**Commission économique pour l'Europe**

**Forum mondial de l'harmonisation  
des Règlements concernant les véhicules**

**Autres Règlements – Règlement n° 112 (Projecteurs émettant  
un faisceau de croisement asymétrique)****Proposition de complément à la série 01 d'amendements  
au Règlement n° 112 (Projecteurs émettant un faisceau  
de croisement asymétrique)****Communication de l'expert de la France\***

Figure 1. Répartition de la lumière

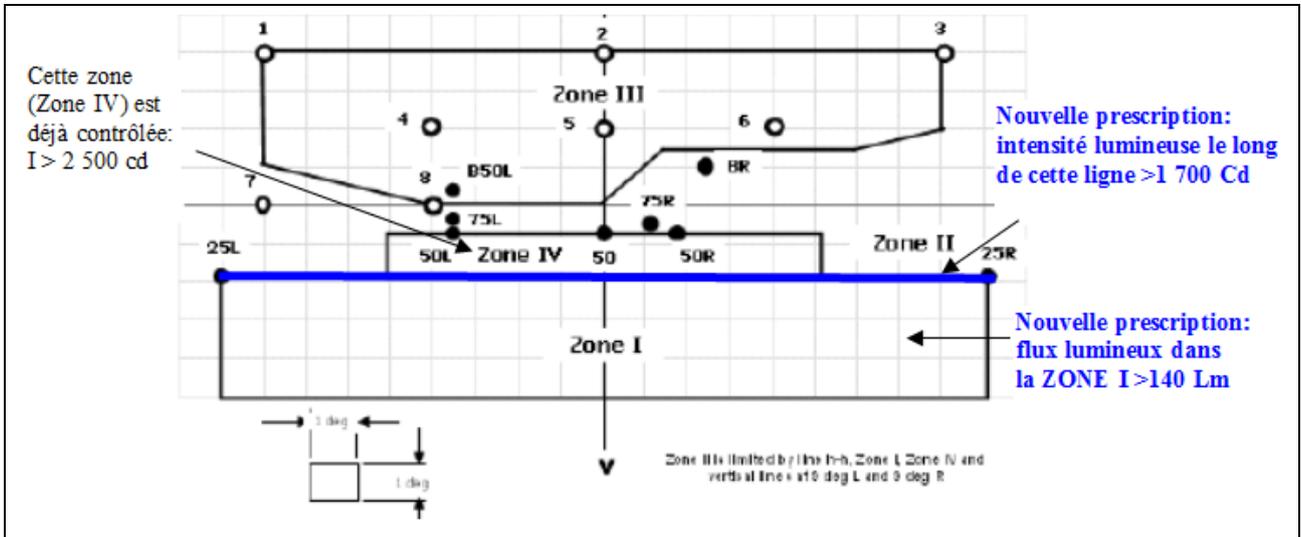
6. Afin de compléter la prescription et de garantir un éclairage suffisant de la route, il est proposé d'ajouter une disposition visant le segment [1,72D-9L à 9R] et prévoyant un flux lumineux minimal dans la Zone I, qui correspond à une distance comprise entre 8,5 et 25,0 m à l'avant du véhicule (voir les figures ci-dessous).

**«6.2.9 Le long de la ligne horizontale entre les points 25L et 25R (1,72D-9L à 9R), l'intensité lumineuse ne doit pas être inférieure à 1 700 Cd.**

**Le flux lumineux total dans la zone I ne doit pas être inférieur à 140 Lm.».**

Figure 2. Prescriptions appliquées à la route

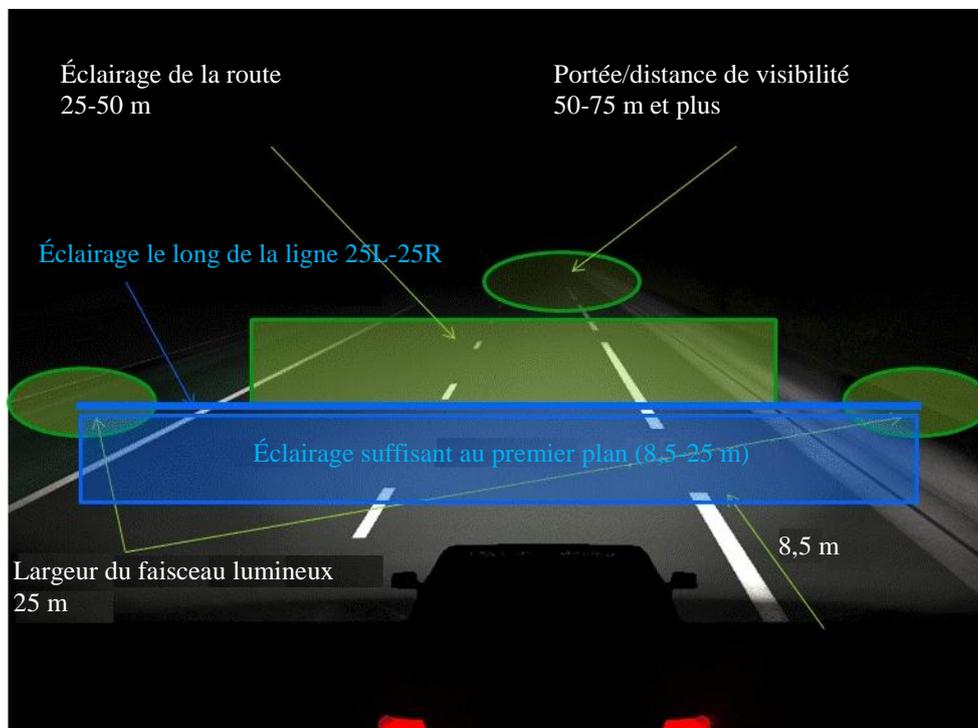
- En vert:** Prescriptions actuelles concernant la distance de visibilité, couvrant une zone de 25-50 m et l'amplitude du faisceau lumineux.
- En bleu:** Suggestions pour de nouvelles prescriptions.
